LOS DESAGÜES PLUVIOCLOCALES EN EL RADIO ANTIGUO DE ROSARIO Y LA RENEGOCIACION CON APSF SA

Parte II: Revisión del Informe Estudio General sobre la Capacidad de Drenaje del Sistema Pluviocloacal del Radio Antigo de Rosario generado por Aguas Provinciales de Santa Fe. Modelación y Diagnóstico Hidráulico

Resumen: Se presenta un análisis crítico detallado del Informe Estudio General sobre la Capacidad de Drenaje del Sistema Pluviocloacal del Radio Antigo de Rosario presentado por la concesionaria. Particularmente se han analizado los capítulos correspondientes a la Modelación Matemática y Diagnóstico Hidráulico.

Figura 1. Hietograma de Chicago para $R > 2$ años

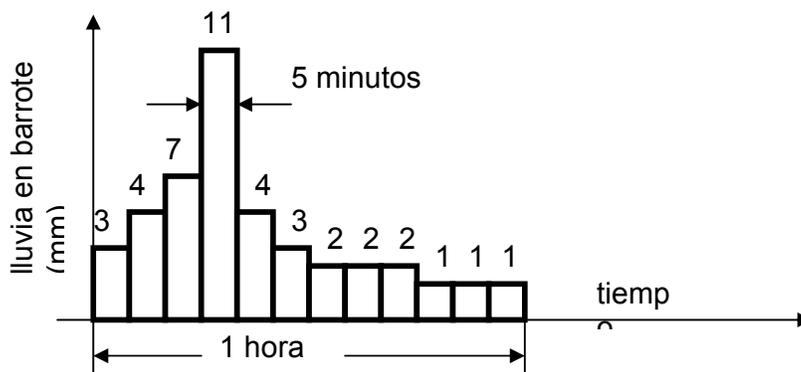
Una cuestión que parece ser inconsistente y que merece su debida justificación es que el análisis en la red primaria se utilizan lluvias de menor intensidad que las correspondientes al análisis de los troncales, pero sin embargo, se concluye que el mayor problema está en los troncales. Una ejemplificación de tal cuestión puede extraerse a partir del hietograma de Chicago discretizado cada $5'$. La máxima intensidad utilizada en la modelación de APSF en la red primaria es de 70 mm/h o sea $17,5 \text{ mm}$ en $15'$, siendo que la máxima intensidad deducida en hietograma de Chicago para un $\Delta t=15'$ y $R=2$ años es de 22 mm , más contraste aún resulta de considerar $R=5$ años, en este caso la lluvia en $15'$ es 29 mm .
